改善箇所説明図

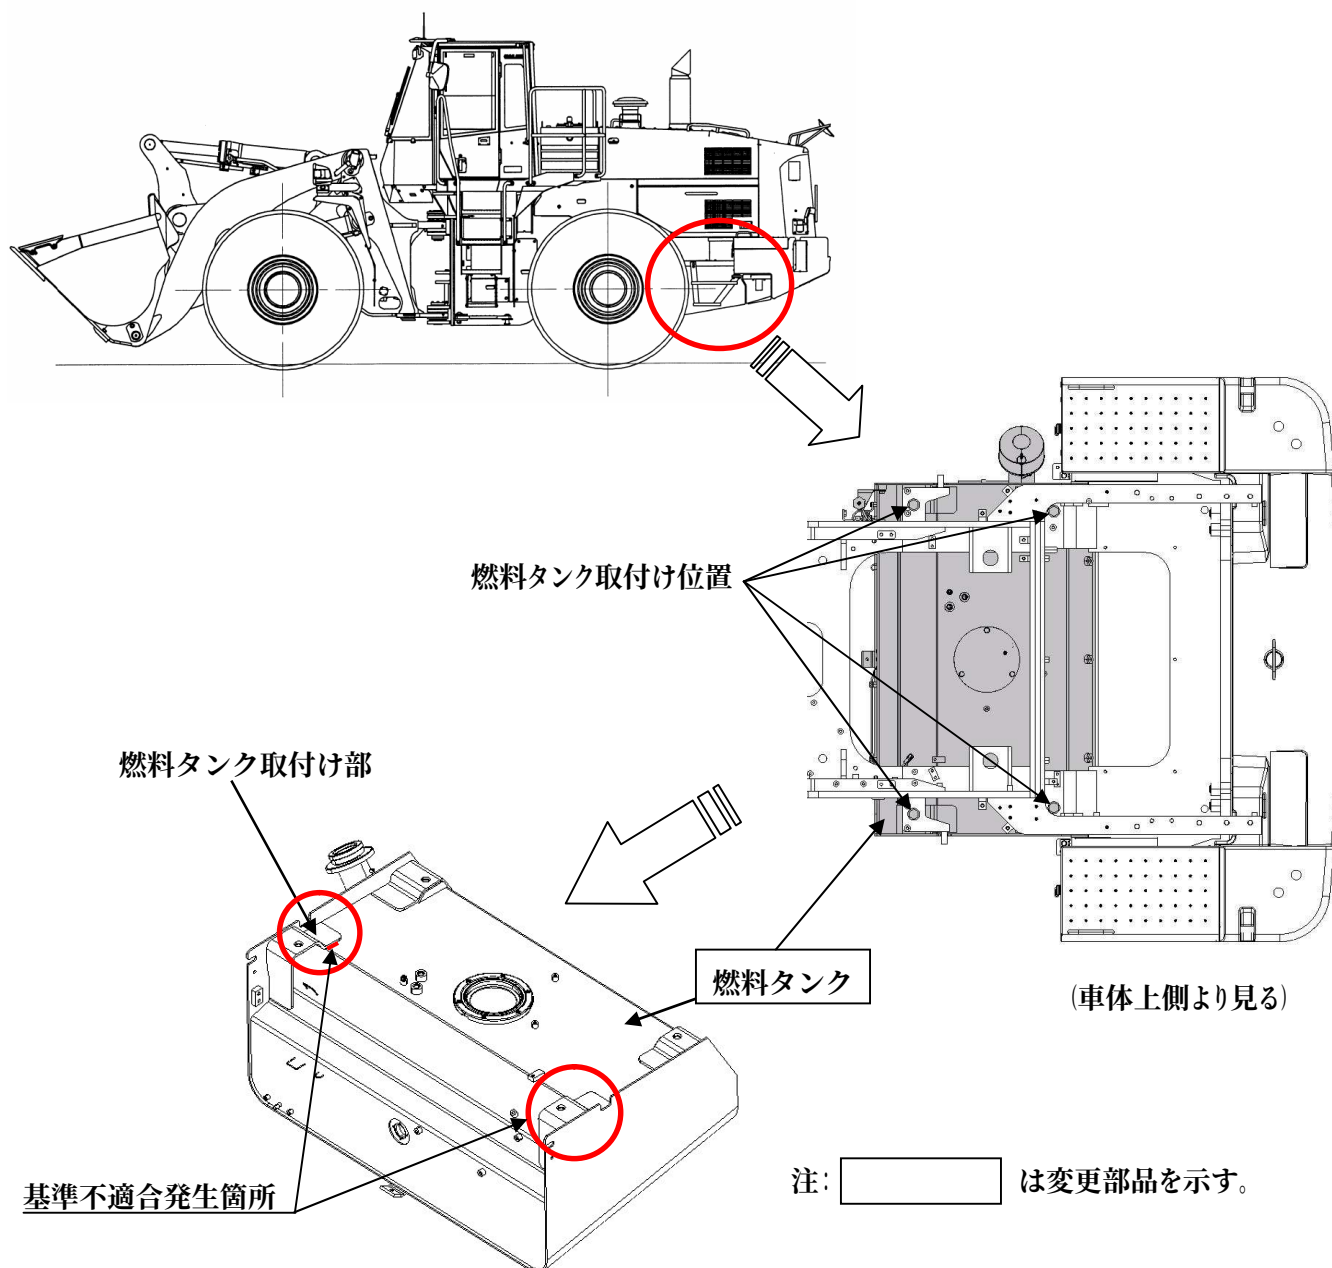
燃料タンクにおいて、取付け部の強度が不足しているため、当該部位に亀裂が発生するものがある。そのため、そのままの状態で使用を続けると、最悪の場合、燃料が漏れるおそれがある。

改善措置の内容: 全車両、燃料タンクを対策品と交換する。

識別: 燃料タンク取付け部の外観形状で識別する。
